## CONSULTATION DU PUBLIC

Consultation relative à la demande d'autorisation environnementale déposée par la SAS Francelot pour la création d'un lotissement à Uckange

### **Rapport du commissaire enquêteur**

Figure 2. Cartographie des écoulements au sein et en amont du projet, avec aménagements projetés.

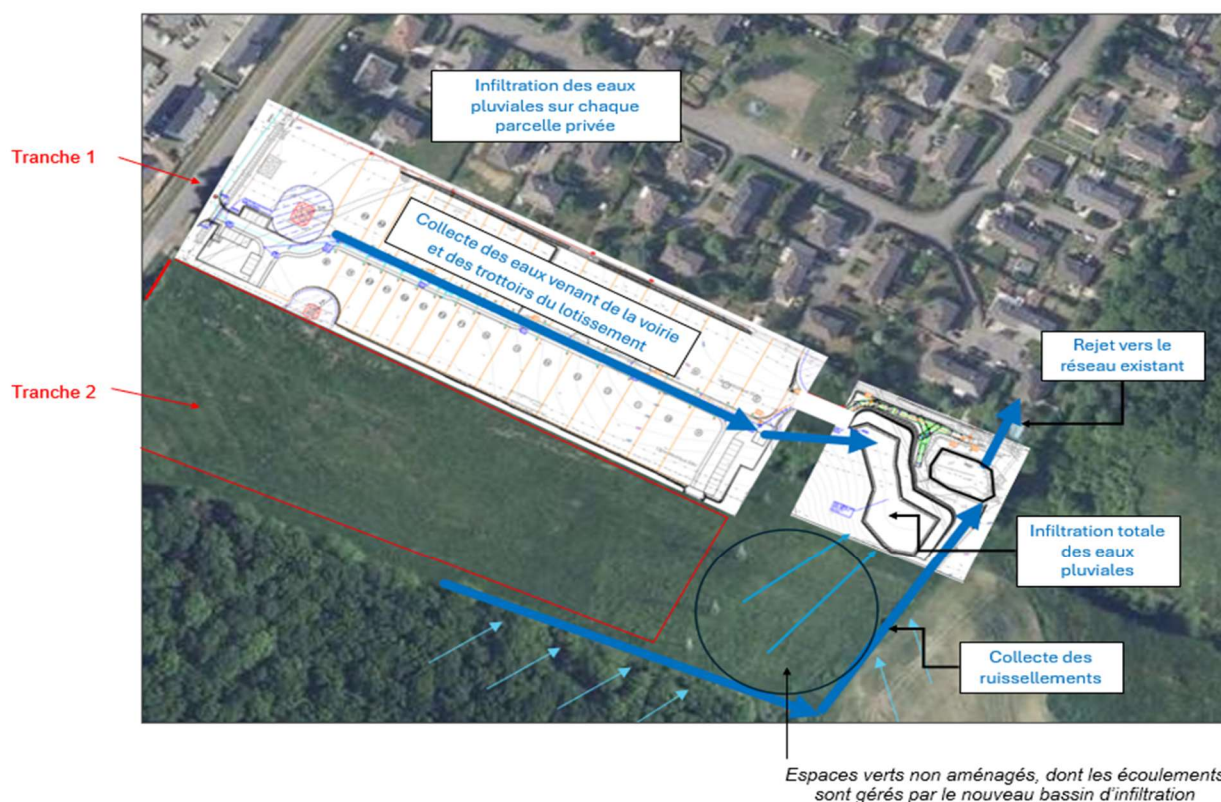
2-2 Veuillez également schématiser sur un plan du bassin versant les axes d'écoulement une fois le projet de lotissement réalisé avec sa noue de déconnexion.

### **Réponse BEPG**

L'aménagement du lotissement ne modifie pas l'exutoire initial des écoulements en provenance du bassin versant amont au projet. La mise en place d'une noue périphérique permettra la collecte des ruissellements et leur acheminement vers le bassin de rétention communal, déjà existant.

Un nouveau bassin de rétention sera mis en place et permettra d'infiltrer l'ensemble des volumes d'eau (jusqu'aux pluies centennales) générés par le domaine public (voirie et trottoir) des tranches 1 et 2 du projet. Ce bassin est également dimensionné pour recevoir et infiltrer les eaux de ruissellements en provenance des espaces verts non aménagés situés en aval de la noue d'interception créée.

Figure 5. Coupe schématique du fossé de déconnexion.

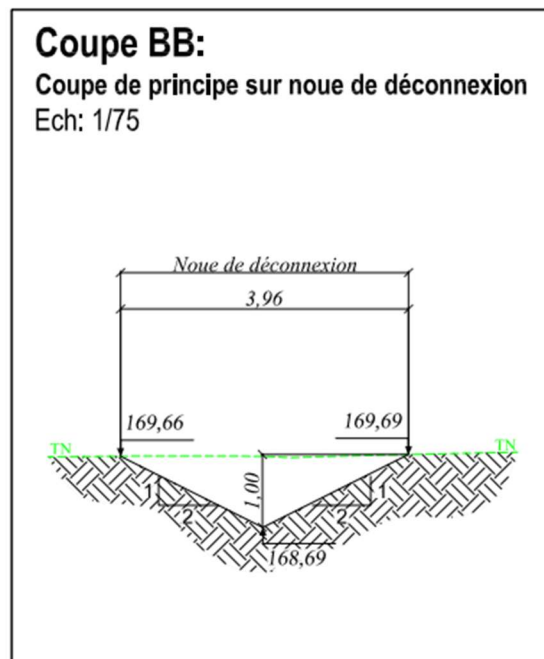
3-1 Pour le dimensionnement de cette noue le débit de pointe du bassin versant a été estimé sur la base d'une pluie de retour 10 ans (tableau page 14 du dossier de demande d'autorisation). Comment fonctionnera le fossé au-delà de la pluie décennale ? Débordera-t-il et, dans ce cas, où ira et comment sera géré l'excédent des eaux de ruissellement ?

Méthode de calcul	Manning-Strickler
Rugosité K	25
Géométrie	
Largeur au fond (m)	0,00
Pente talus à gauche (%)	50,00
Pente talus à droite (%)	50,00
Pente longitudinale i (m/m)	0,06
Hauteur d'eau (m)	0,58
Surface mouillée S (m <sup>2</sup> )	0,68
Périmètre mouillé (m)	2,60
Rayon hydraulique Rh (m)	0,26
Débit Q(l/s) - $Q = K \text{xS} \text{xRh}^{2/3} \text{x}i^{1/2}$	1683,42

De manière à minimiser l'impact du projet en cas de fortes pluies, l'ouvrage mis en place est surdimensionné. Il sera d'une profondeur d'1 m et d'une largeur en surface de 3,96 m ; représentant une surface mouillée de 2 m<sup>2</sup>.

Figure 5. Localisation des sondages concernés par des remontées de nappe.

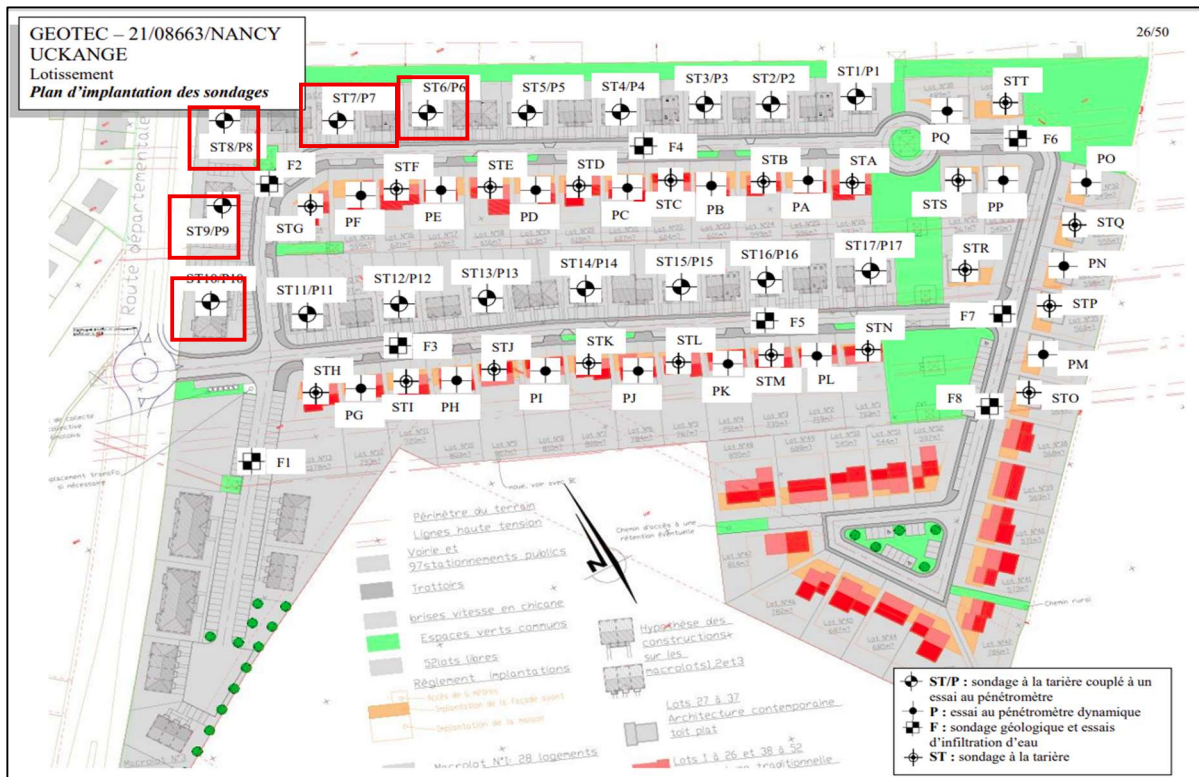
Expliquer comment le bassin de rétention-infiltration et les ouvrages individuels de gestion des eaux pluviales à la parcelle pourront répondre à ces deux contraintes de profondeur. Préciser le niveau du toit de la nappe sur le terrain d'assiette du lotissement.

La mise en place du bassin de rétention-infiltration se fait majoritairement par rehaussement de berge et non par excavation du sous-sol.

Les études de sols réalisées par GEOTEC montrent l'absence totale d'eau dans le sol à l'exception des sondages ST6-7-8-9 et 10, situés à l'opposé du bassin d'infiltration.
